Dodatok č. 1
k zmluve o dielo č. 18/25/11

1. Mesto Senec ako objednávateľ a STRABAG Pozemné stavitel'stvo s.r.o. ako zhotoviteľ uzatvorili dňa 18.08.2025 Zmluvu o dielo č. 18/25/11 (ďalej aj ako „**Zmluva**“), predmetom ktorej je vykonať dielo: „*Rekonštrukcia a prístavba polikliniky Senec*“ (ďalej aj ako „**Dielo**“).

Vec: Návrh na schválenie zmeny technického riešenia – výťahy

Vec: Predloženie Ponuky na zmenu č. 3

STAVBA: Rekonštrukcia a prístavba polikliniky SENEC	STUPEŇ: 05P
OBJEKT: SO 101.3 PRÍSTAVBA POLIKLINIKY - ZAKLADANIE A PODZEMNÁ GARÁŽ	DÁTUM: 09/2022
PRÍLOHA: HROMADNÁ GARÁŽ	Č. ZÁKAZKY: -
	M 1:330 297x420
	REVÍZIA: X VÝKRES Č. 02

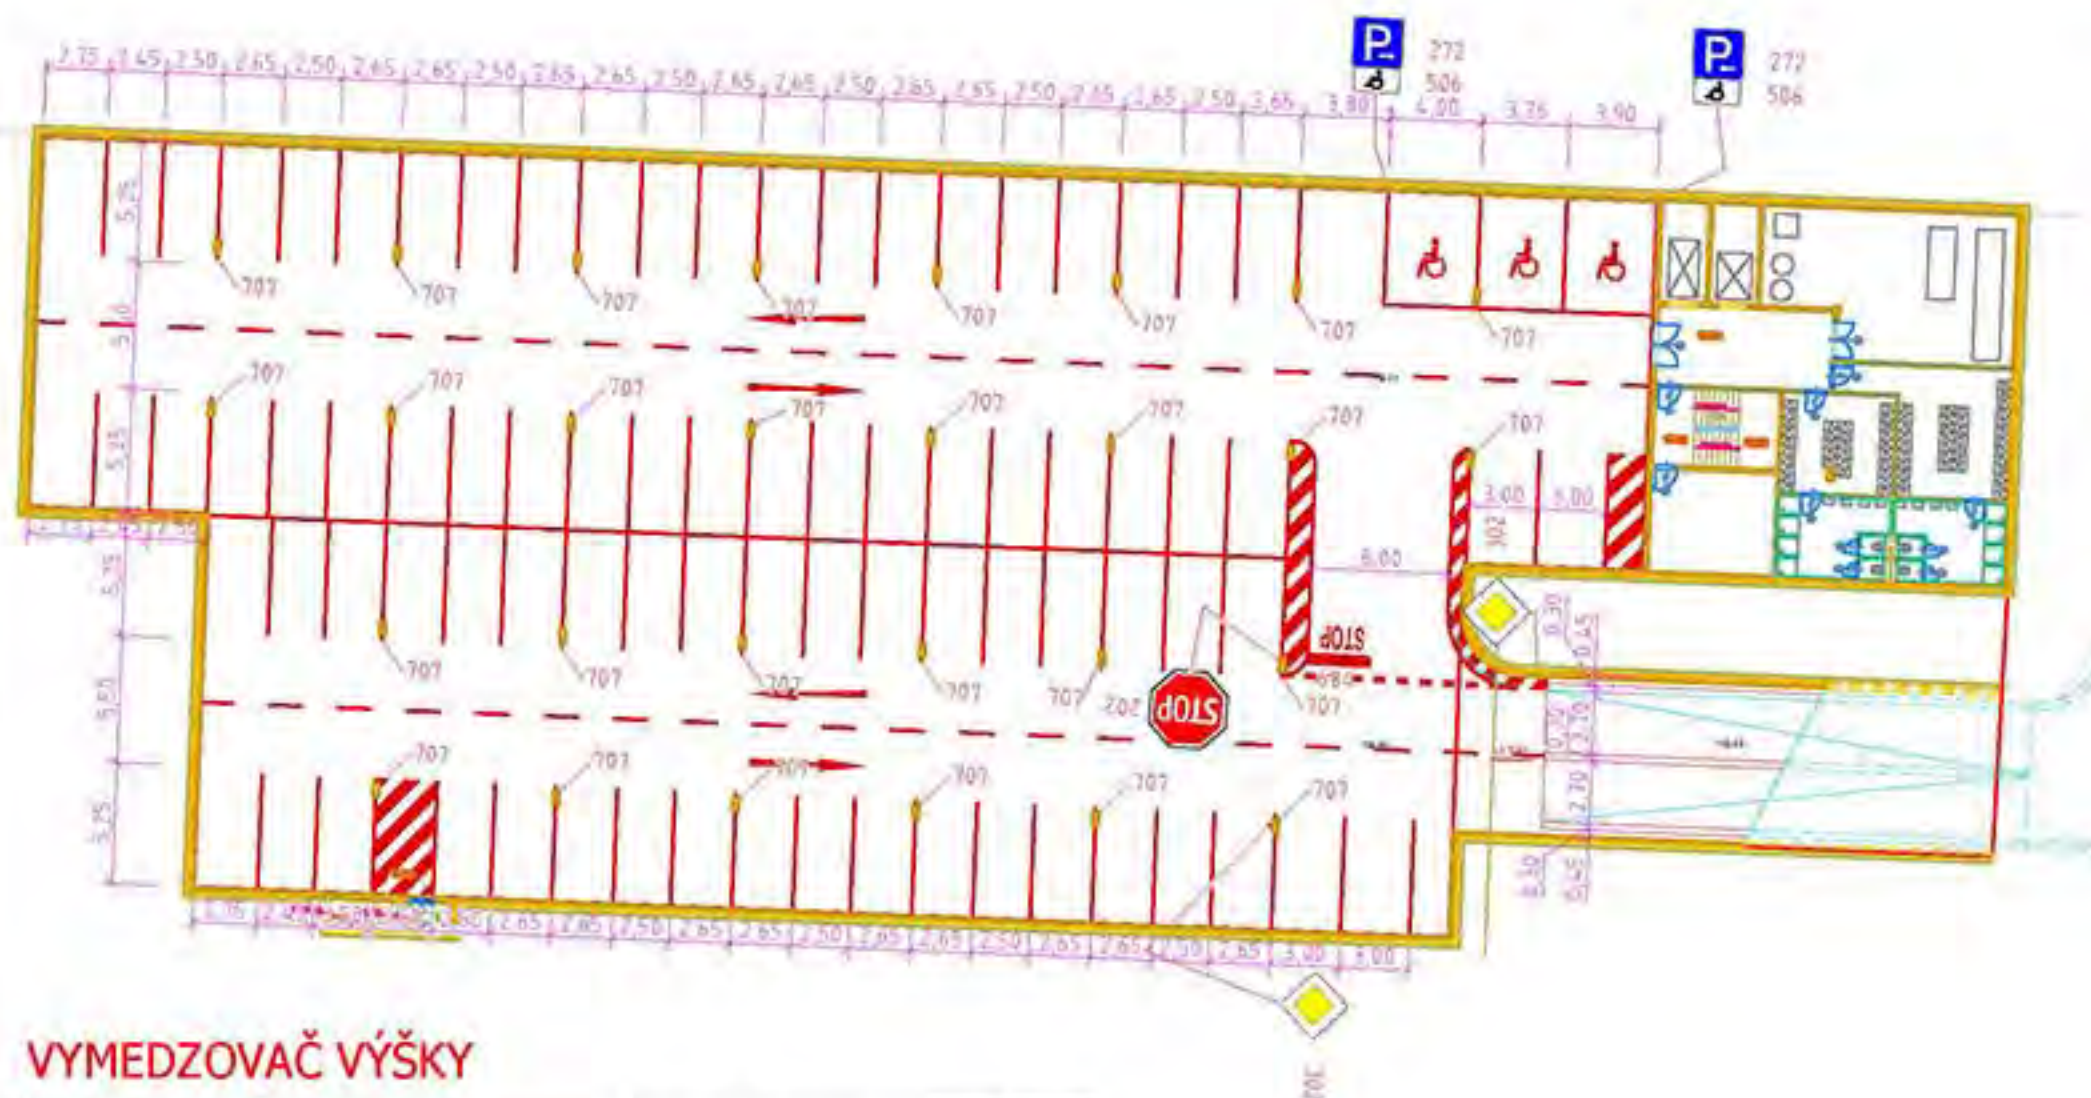
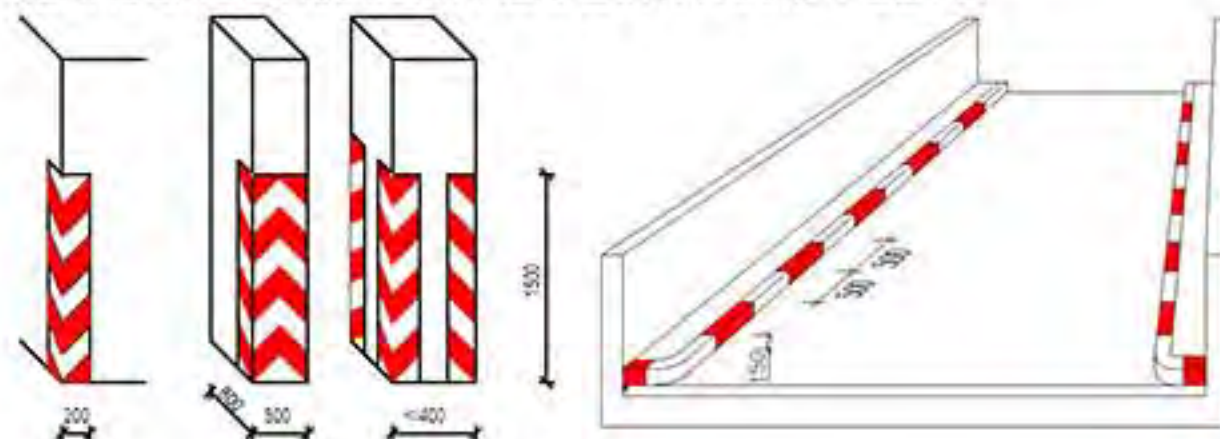
V priebehu projekčných prác súvisiacich s prípravou realizačnej dokumentácie Zhotoviteľ zistil, že pôvodne navrhnuté dispozičné a dopravné riešenie parkovacích miest, ktoré vyplývalo zo Zadávacjej dokumentácie predloženej Objednávateľom, nie je v plnom súlade s platnými technickými normami upravujúcimi parametre parkovacích státí, manévrovacie priestory a dopravný-obslužný napojenia.

Predložené nové riešenie dopravy najefektívnejším spôsobom zabezpečuje organizáciu dopravy, dostatočné kapacity parkovania a plynulý pohyb osôb smerujúcich do a z polikliniky za dodržania všetkých platných bezpečnostných predpisov.
